Znak sprawy: ZP-MD/28/D/25/070

Dotyczy: Przetargu nieograniczonego ZP-MD/28/D/25 Dostawa, montaż i automatyzacja nowej wagi samochodowej wraz ze zmianą lokalizacji i dostosowaniem istniejącej wagi do automatycznego systemu ważenia

Załącznik graficzny nr 1.

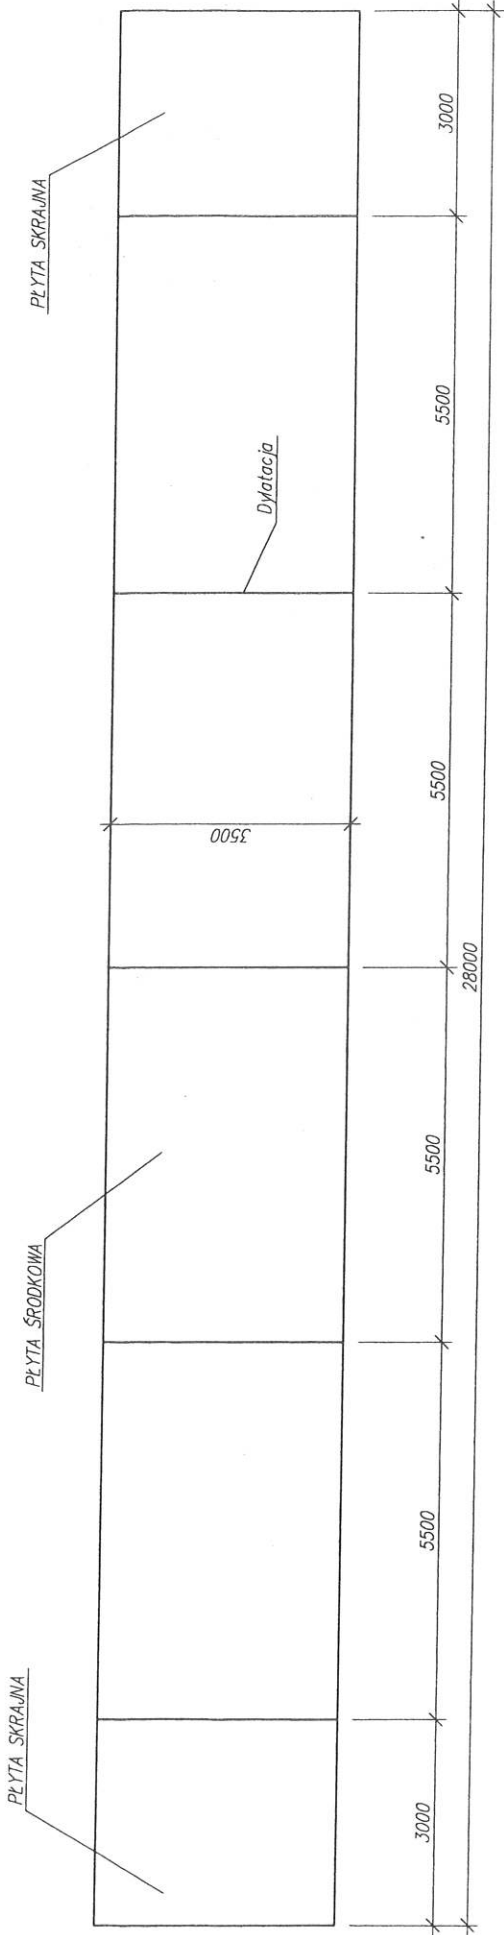
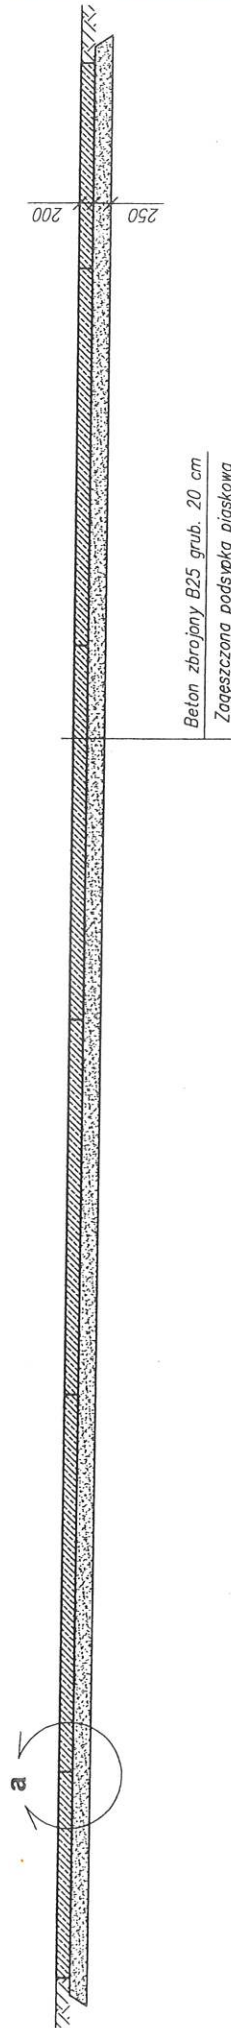
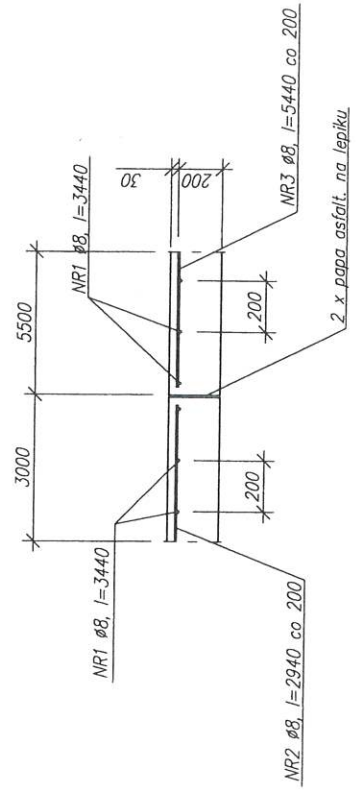
Prosimy o przedstawienie dokumentacji technicznej wagi do przeniesienia.

Zamawiający posiada na wyposażeniu wagę typu WSAS01-N/PB.
